**INFORME
INSPECCIÓN TÉCNICA DE OBRA**

**Número de Informe: 1.152/2016
29 de diciembre 2016**

INFORME FINAL N° 1.152 DE 2016, SOBRE
INSPECCIÓN A LA OBRA: "REPOSICIÓN
RECINTO DEPORTIVO CENDYR, OVALLE".

Fotografía N° 1: Perfil de hormigón ubicado en el eje 38, en el cual se anclan dos perfiles diagonales cilíndricos metálicos que no coinciden en el eje horizontal.

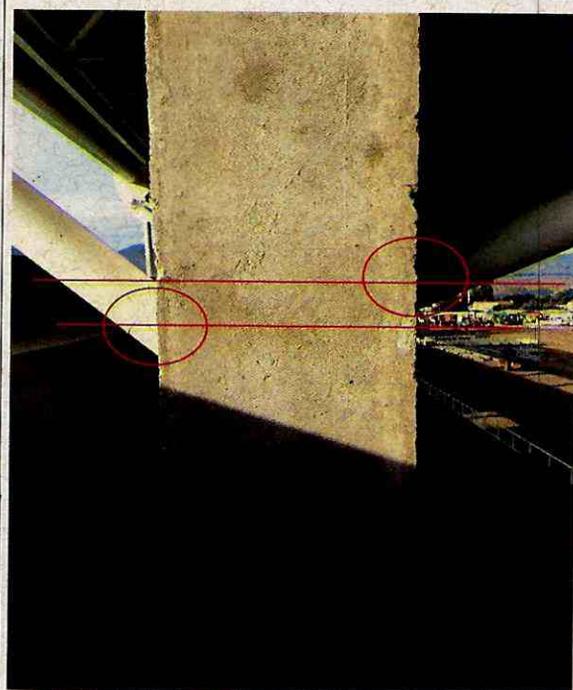
N°	PARTIDA/ACTIVIDAD /MATERIA	DETALLE*	HALLAZGO	NORMA VULNERADA	RESPALDO	RESPUESTA DEL SERVICIO	CONCLUSIÓN
1	Estructuras de Acero	Sector Oeste. Perfiles diagonales metálicos no coinciden en su anclaje con el eje horizontal definido en los planos de estructura.	Se constató que los perfiles diagonales cilíndricos metálicos, soportantes de la estructura de techumbre del sector Oeste, soldados en los respectivos insertos de los pilares de hormigón armado ubicados en los ejes 37, 38, 39, 42, 45, 46, 47, 48 y 50, no coinciden en sus ejes horizontales, contraviniendo así lo establecido en el la lámina de estructura CO - S208.	Lámina de Estructura CO - S208.	Fotografías N°s. 1 y 2.	El servicio adjunta el Informe de Ingeniería, de 15 de diciembre de 2016, realizado por el Ingeniero Civil señor Raúl Cortés Cortés, en el que precisa, respecto de la primera observación, que lo objetado corresponde al sector este y no oeste. Añade, que los insertos metálicos en las columnas de hormigón armado fueron ejecutados en el contrato previo, constatiéndose al instalar las cerchas y diagonales que no había coincidencia en la llegada de las diagonales, por lo que se consultó al ingeniero del proyecto, el que aceptó el cambio en el nivel horizontal de la llegada de las diagonales a la columna de hormigón armado, atendido que aquello no tiene implicancia estructural, así como también, aceptó la llegada de las diagonales fuera del eje vertical en el inserto de la columna de hormigón armado.	Atendidos los antecedentes aportados por el servicio, corresponde subsanar la observación, en el entendido que el ingeniero calculista es el responsable de las modificaciones que aprueba en la especie, y según su Informe de Ingeniería, los cambios realizados no tienen una implicancia estructural.

Fotografía N° 4: Anclaje ejecutado en el pilar de hormigón armado, en el eje 39, fuera del eje vertical.

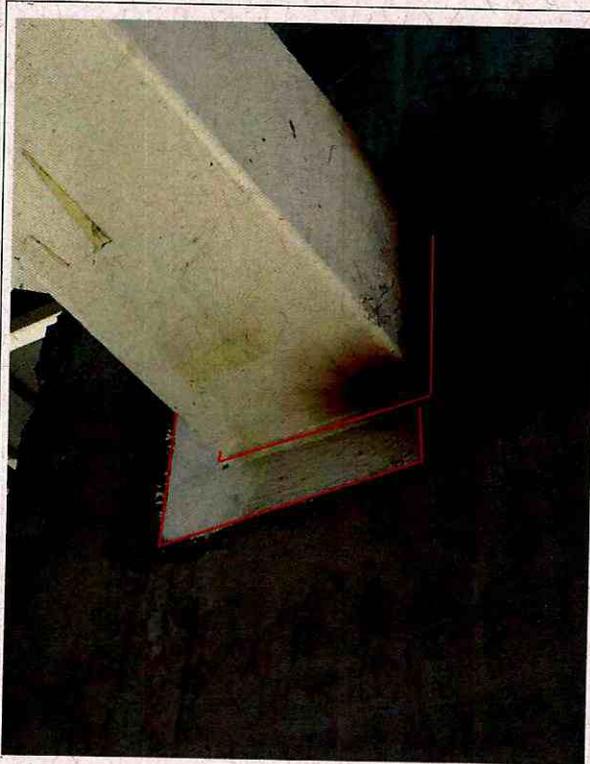
2	Estructuras de Acero	Sector Este. Anclaje perfil metálico a los pilares de hormigón armado.	Se constató que los anclajes efectuados a los pilares de hormigón armados del sector este del estadio, se ejecutaron fuera del eje vertical correspondiente, lo que infringe lo dispuesto en el numeral 5.4 de las especificaciones técnicas, que indican que deben considerarse todos los anclajes de cerchas metálicas y vigas tanto de las cubiertas así como de las estructuras de graderías, de acuerdo a lo establecido por el proyecto de estructuras.	Numeral 5.4, de las especificaciones técnicas.	Fotografías N°s. 3 y 4.

Fotografía N° 5: Viga metálica perfil cuadrado del eje 12, soldada al inserto fuera de su eje vertical.

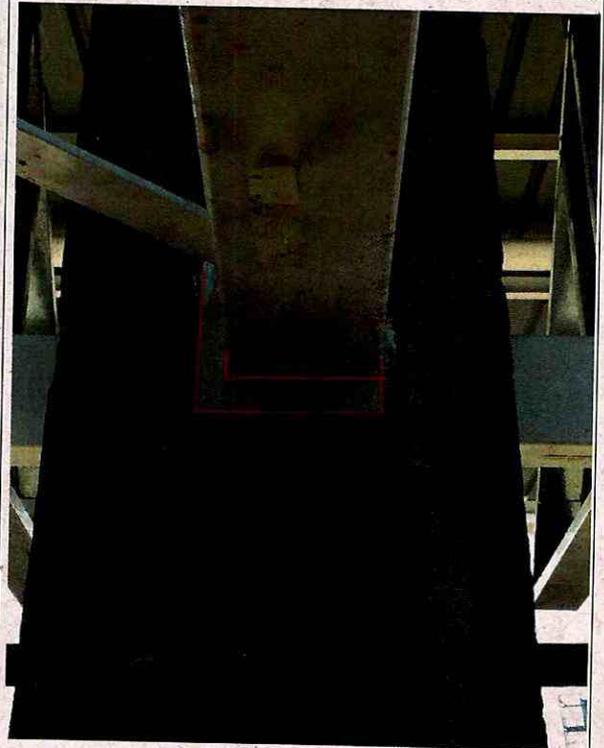
N°	PARTIDA/ACTIVIDAD /MATERIA	DETALLE*	HALLAZGO	NORMA VULNERADA	RESPALDO	RESPUESTA DEL SERVICIO	CONCLUSIÓN
3	Estructuras de Acero	Sector Este Soldadura vigas metálicas perfil cuadrado.	Se verificó que la soldadura de las vigas metálicas ejecutadas en los insertos emplazados en los ejes 2, 7, 8, 12, 13, 16 y 19, del sector este del Estadio de Ovalle, se ejecutó en 3 de las 4 aristas del perímetro de la unión, no dando observancia a lo establecido en el punto 5.4, de las especificaciones técnicas, - provision e instalación estructuras metálicas (A37 24ES) -, que establece que la unión debe ser soldada y realizada a cordón continuo con penetración completa.	Numeral 5.4, de las especificaciones técnicas.	Fotografías N°s. 5 y 6.	La dirección precisa en el informe de ingeniería ya citado, que lo objetado corresponde a estructuras del sector oeste de la obra y no este, añadiendo que la falta de coincidencia en la llegada de las vigas, metálicas provocó problemas para ejecutar la totalidad de los cordones de soldadura previstos. Sin perjuicio de ello, consultado con el ingeniero del proyecto, este aceptó soldar en tres de las cuatro aristas del perímetro por ser suficiente desde el punto de vista estructural, por el nivel de cargas solicitantes en esas vigas.	Atendidos los antecedentes aportados por el servicio, corresponde subsanar la observación, en el entendido que el ingeniero calculista es el responsable de las modificaciones que aprueba en la especie, y según su Informe de Ingeniería, los cambios realizados no tienen una implicancia estructural.

Fotografía N° 7: Viga metálica de perfil cuadrado, fuera de eje horizontal.

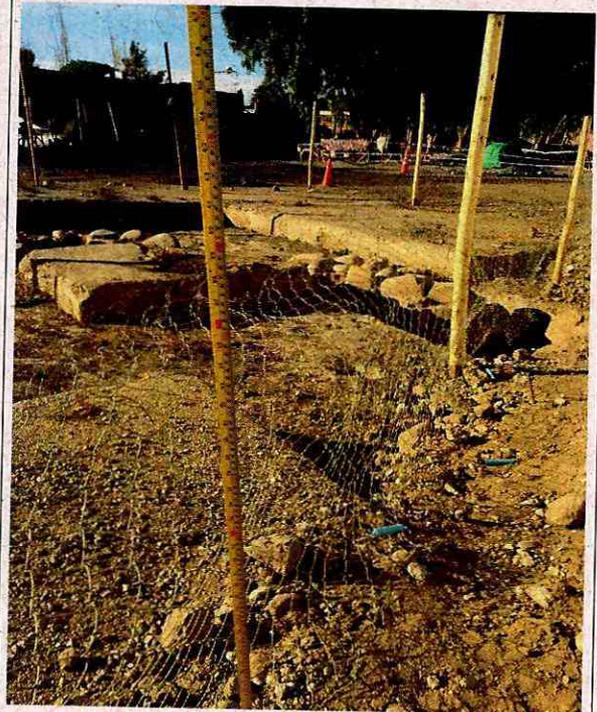
N°	PARTIDA/ACTIVIDAD/ MATERIA	DETALLE*	HALLAZGO	NORMA VULNERADA	RESPALDO	RESPUESTA DEL SERVICIO	CONCLUSIÓN
4	Estructuras de acero	Sector este, vigas metálicas perfil cuadrado desalineadas.	Se constató que la viga metálica de perfil cuadrado de 200 mm, ubicada entre los ejes CO y BO, y ejes 3 y 5, se encuentra desalineada, lo que no da observancia a lo dispuesto en los detalles Elevación Ejes 2@4:9@12 y 17@19; y Elevación Ejes 5@8 y 13@16; de la lámina de Estructuras CO-S210.	Lámina de estructuras CO-S210.	Fotografía N° 7	El servicio precisa en el ya mencionado informe de ingeniería, que en la especie se trata del sector este, agregando que sólo al momento de su instalación advirtieron que las vigas objetadas venían con deformaciones respecto de su eje longitudinal. Sin embargo, consultado el ingeniero del proyecto, aceptó dejar las vigas por no tener, desde el punto de vista estructural, problemas en su uso.	En razón de los antecedentes aportados por el servicio, corresponde subsanar la observación, en el entendido que el ingeniero calculista es el responsable de las modificaciones que aprueba en la especie, las que según señala en el Informe de Ingeniería, dichos cambios no tienen implicancia estructural.

Fotografía N° 9: Sector de hallazgo arqueológico se encontraba con restos de materiales utilizados en las faenas.

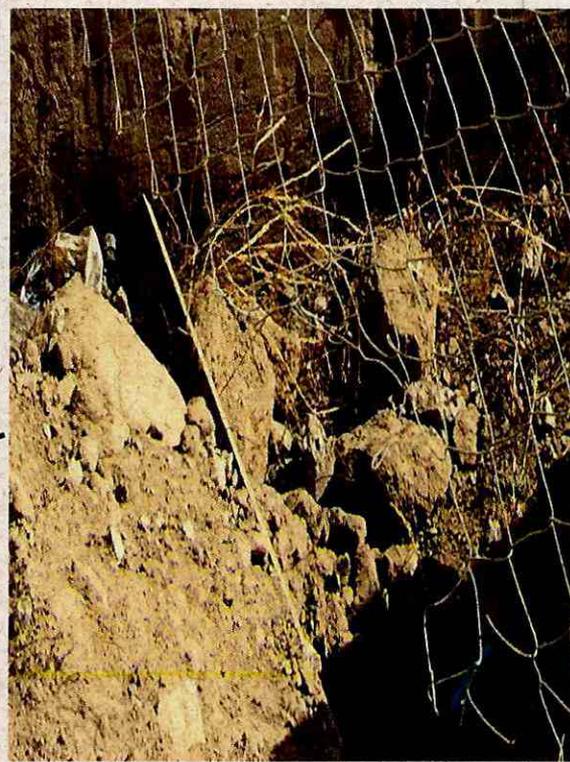
N°	PARTIDA/ACTIVIDAD/ MATERIA	DETALLE*	HALLAZGO	NORMA VULNERADA	RESPALDO	RESPUESTA DEL SERVICIO	CONCLUSIÓN
5	Instalaciones provisorias	Incumplimiento en la altura del cerco perimetral que protege zona de hallazgos arqueológicos, requerido por el Consejo de Monumentos Nacionales.	Se constató que el cerco perimetral del sector G, del sector museo de sitio, tiene una altura inferior a los 1,2 m, no dando cumplimiento a lo establecido en el numeral 5°, del ordinario N° 371, de 8 de febrero de 2013, del Consejo de Monumentos Nacionales. Además, el sector se encontraba con restos de materiales utilizados en las faenas, no dando observancia al objetivo de resguardo del área de vestigios arqueológicos, descrito en ese mismo numeral.	Ordinario N° 371, de 8 de febrero de 2013, que Libera Parcialmente el Sitio Estadio Fiscal de Ovalle y Solicita Subsanan Observaciones al Informe Final, del Consejo de Monumentos Nacionales.	Fotografías N°s. 8, 9 y 10	La dirección reconoce lo observado, indicando que la falta se produjo por la pérdida de tensión en la malla empleada en el transcurso del tiempo, lo que fue subsanado por parte del contratista. Respecto del área de vestigios arqueológicos indica que se encuentra monitoreada constantemente por el arqueólogo residente en la obra. Adjunta fotografías.	Analizados antecedentes remitidos por el servicio, y considerando que en la especie se corrigió la falencia detectada, la observación se subsana.
